改善箇所説明図

不適合発生箇所

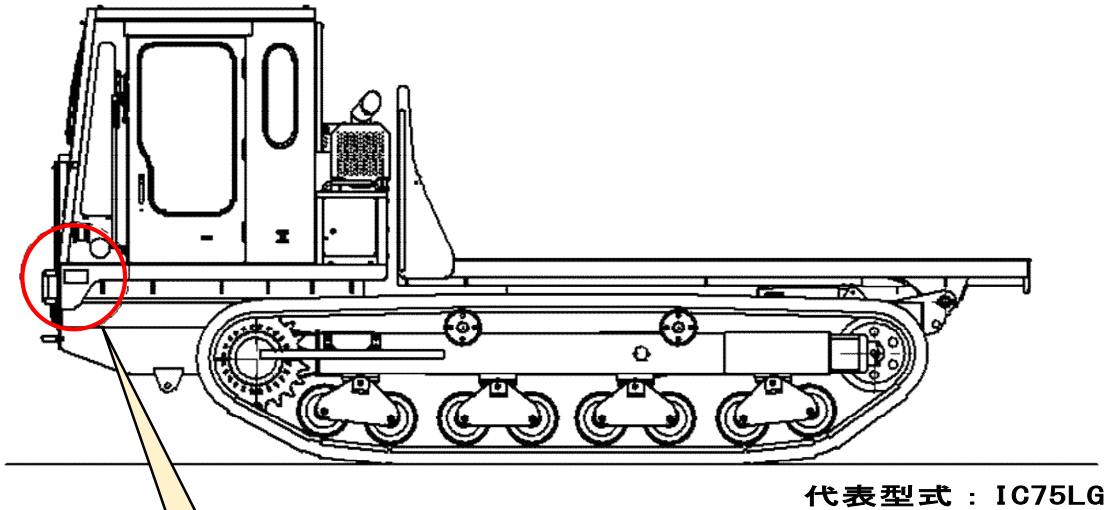
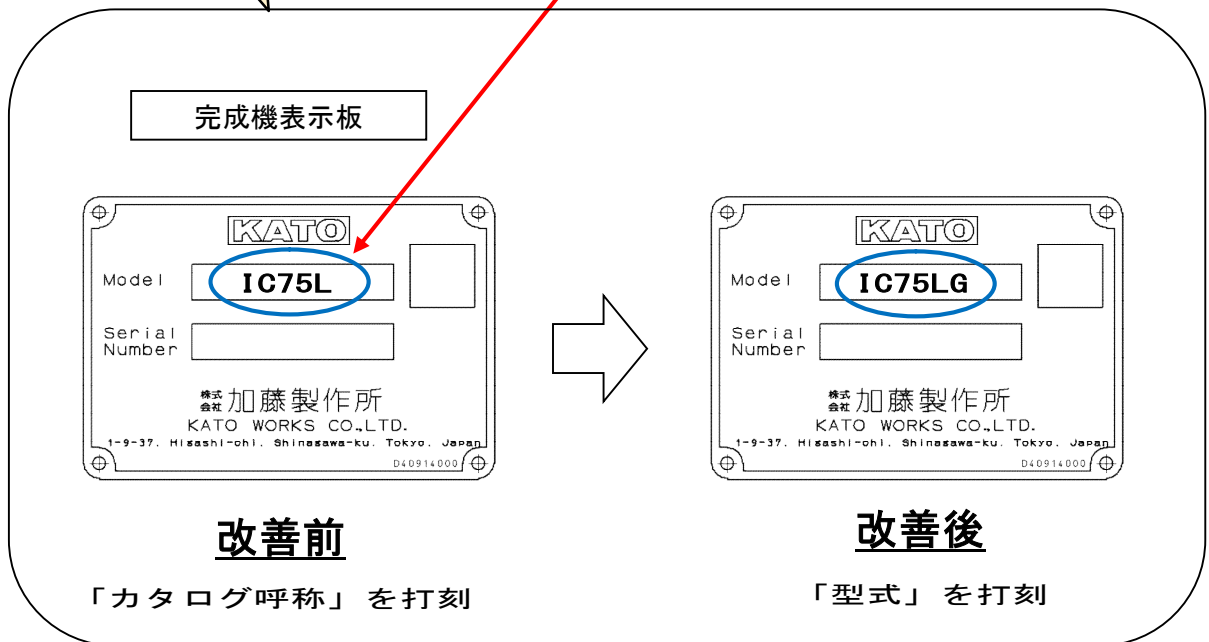
クローラキャリアに貼付けする完成機表示板において、型式打刻の打刻指示が不適切なため、「型式」を打刻すべきところ、「カタログ呼称」を打刻して出荷したものがある。そのため、「特定特殊自動車排出ガスの規制等に関する法律」の特定特殊自動車の型式届出と異なる型式表示となる。

全車両、正規の「型式」を打刻した完成機表示板に貼り換える。
